[1](2)-1 K-18 H-0.2-75孔① -変質鉱物の分布(薄片観察)-

[1](2)-1 K-18 H-0.2-75孔① - 最新面とI/S混合層との関係(範囲A) -

[1](2)-1 K-18 H-0.2-75孔② - 最新面の認定(微視的観察) -

範囲Aスケッチ

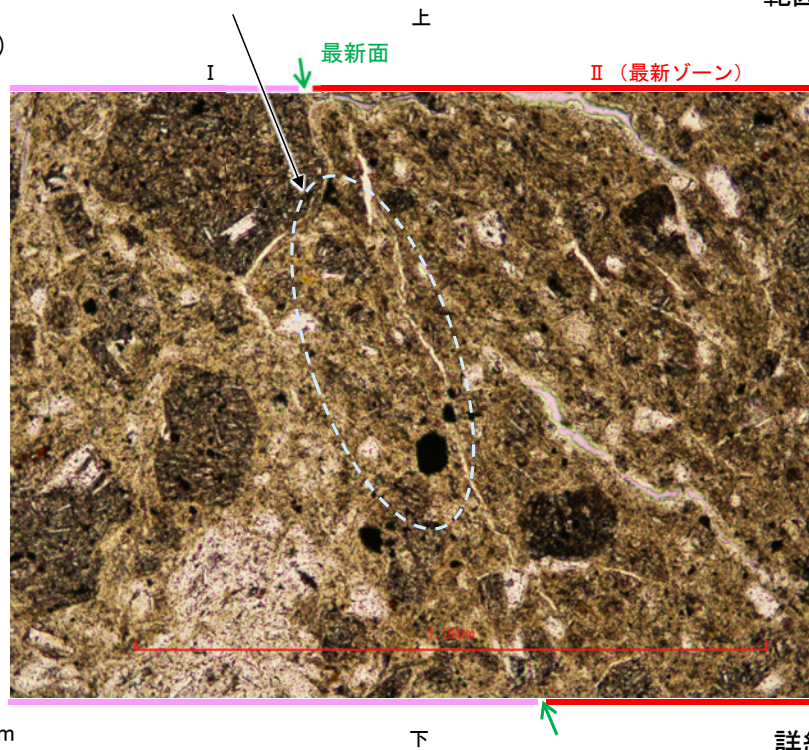
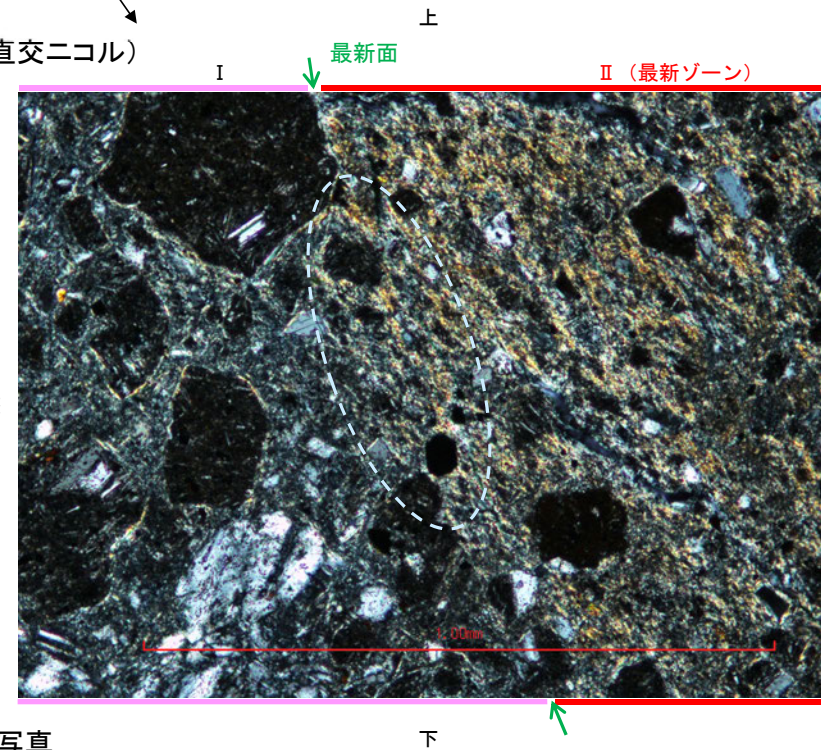
- 薄片①の範囲Aにおいて詳細に観察した結果、粘土鉱物(I/S混合層)が最新面付近に分布し、最新面が不連続になっており、不連続箇所の粘土鉱物(I/S混合層)に変位・変形は認められない。
- ただし、現地調査における「断層の最新面が不明瞭になっているものもあり、鉱物脈が明瞭に横断しているようには見えない箇所がある」との指摘を踏まえ、**範囲Aの再観察を行った。**
- その結果、**鉱物脈が最新面を明瞭に横断していないと判断し、明瞭に最新面を横断する鉱物脈を確認するため、薄片①から数mm削り込んだ位置の薄片②、③において追加の観察を実施した(P.94~112)。**

[1](3) S-2・S-6 E-8.5-2孔 ー最新面とI/S混合層との関係(範囲A)ー

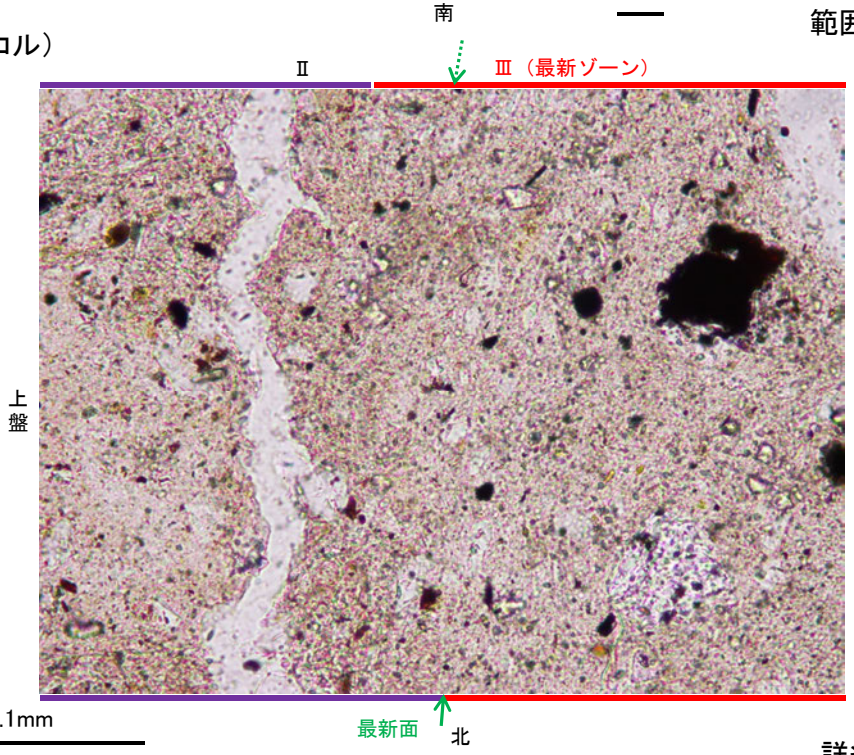
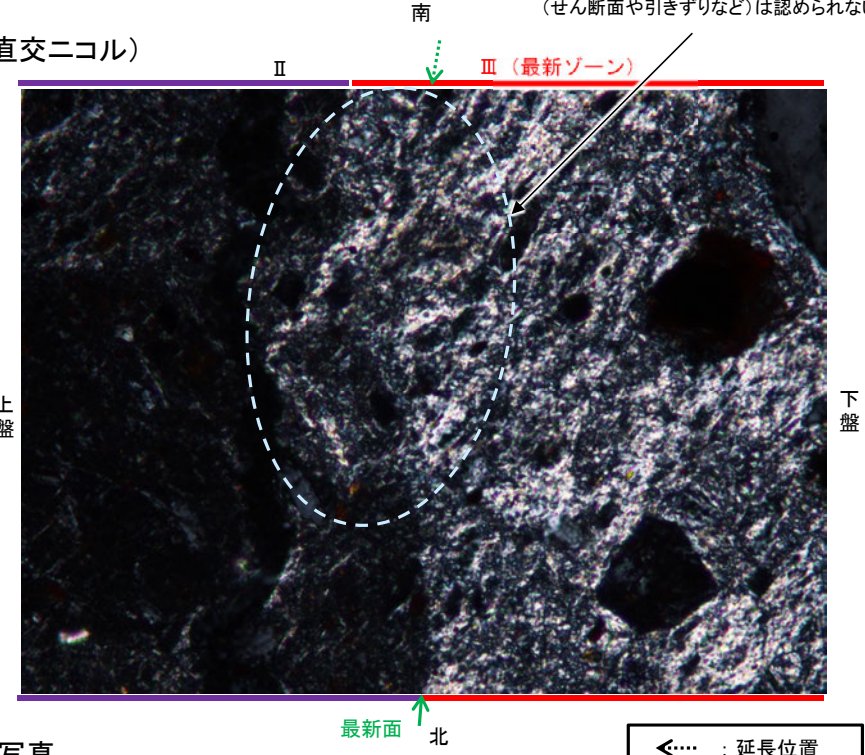
○ただし、現地調査における「断層の最新面が不明瞭になっているものもあり、鉱物脈が明瞭に横断しているようには見えない箇所がある」との指摘を踏まえ、範囲Aの再観察を行った。

○その結果、鉱物脈が最新面を明瞭に横断していないと判断し、最新面と鉱物脈との関係については、他のボーリング孔(K-6.2-2孔, F-8.5' 孔)の薄片で評価を行った。

[1](3) S-2・S-6 E-8.5-2孔 ー最新面とI/S混合層との関係(範囲B)ー

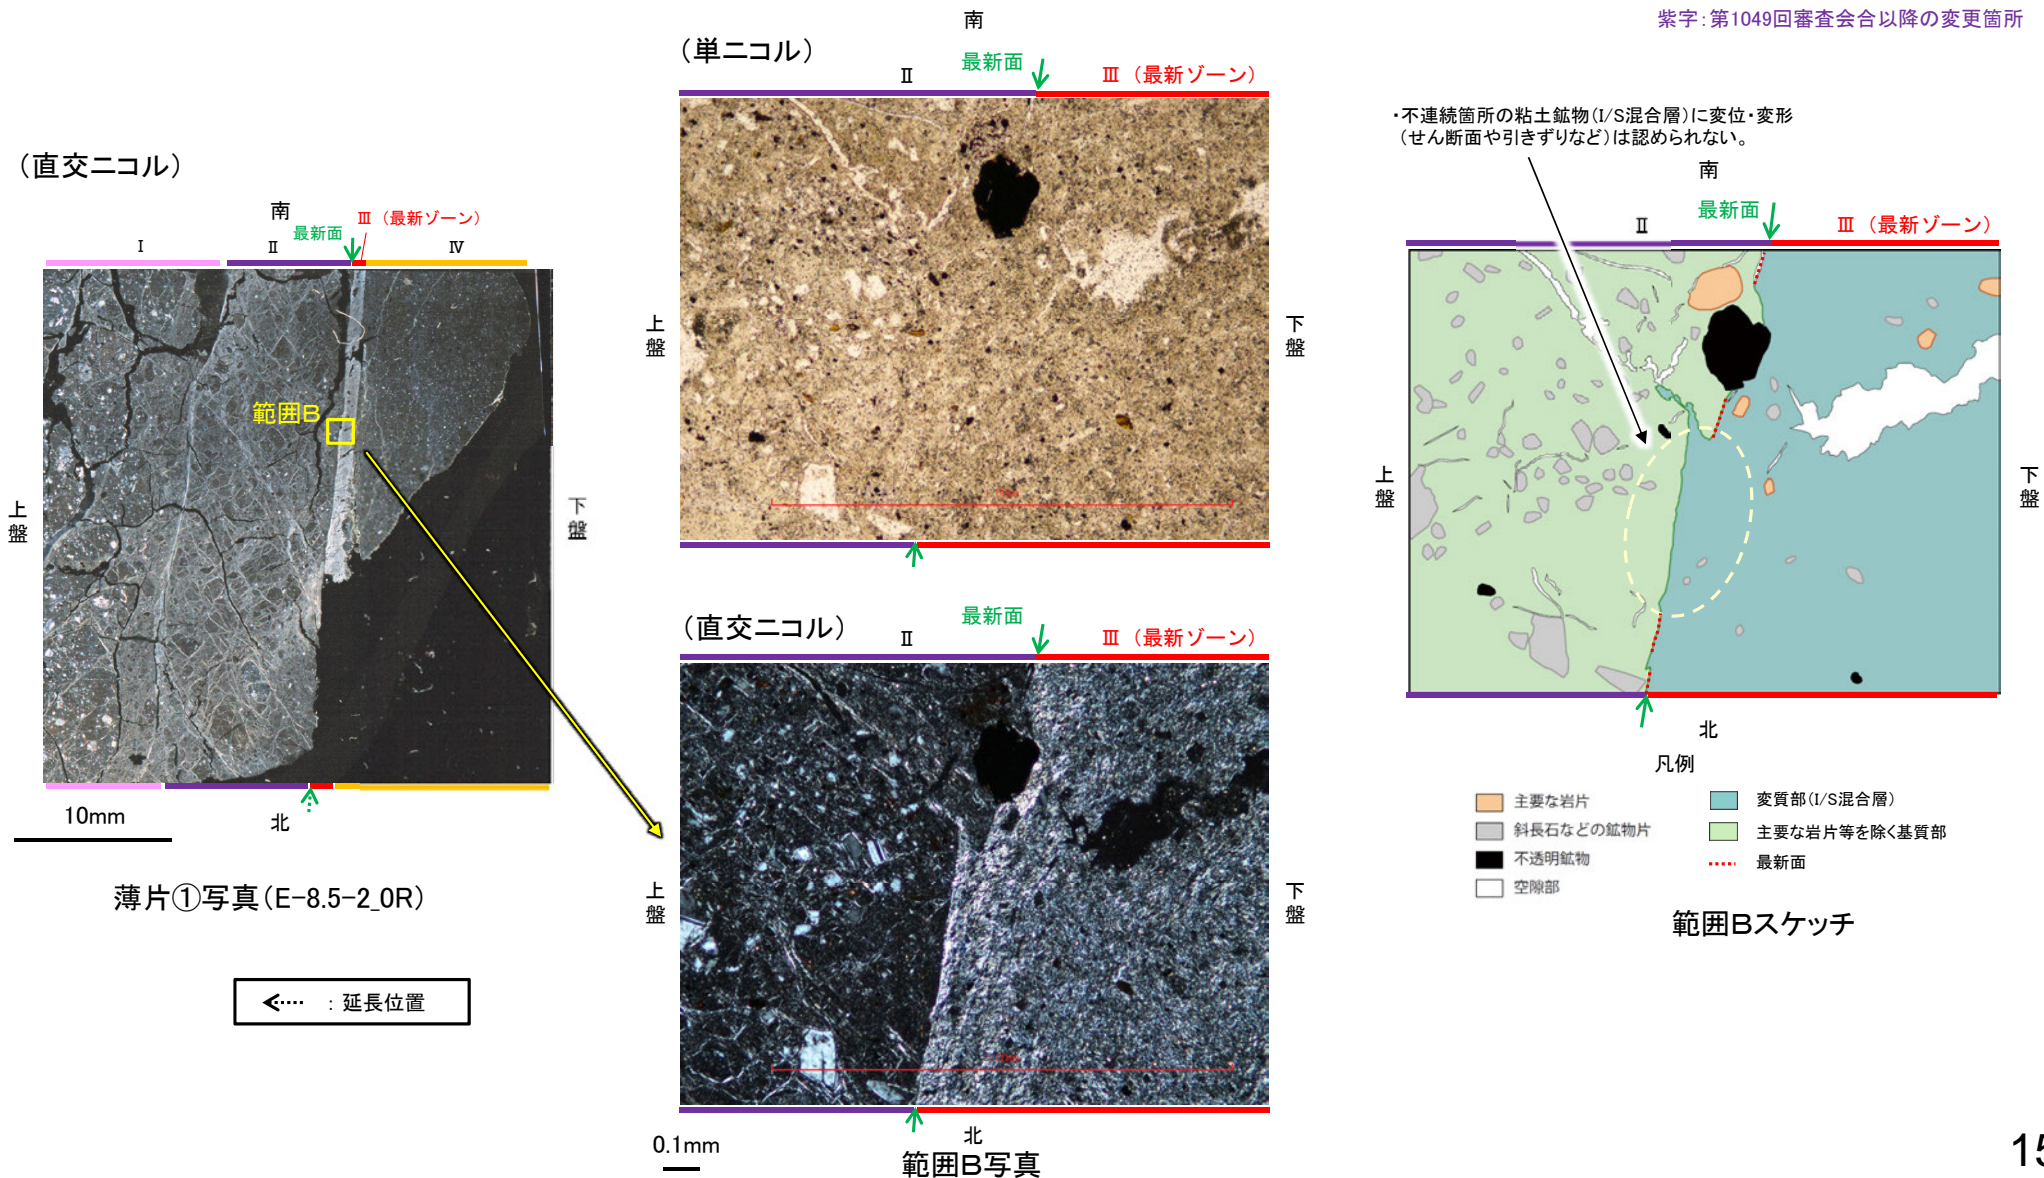
- 範囲Bにおいて詳細に観察した結果、粘土鉱物(I/S混合層)が最新面付近に分布し、最新面が不連続になっており、不連続箇所の粘土鉱物(I/S混合層)に変位・変形は認められない。
- ただし、現地調査における「断層の最新面が不明瞭になっているものもあり、鉱物脈が明瞭に横断しているようには見えない箇所がある」との指摘を踏まえ、範囲Bの再観察を行った。
- その結果、鉱物脈が最新面を明瞭に横断していないと判断し、最新面と鉱物脈との関係については、他のボーリング孔(K-6.2-2孔, F-8.5' 孔)の薄片で評価を行った。
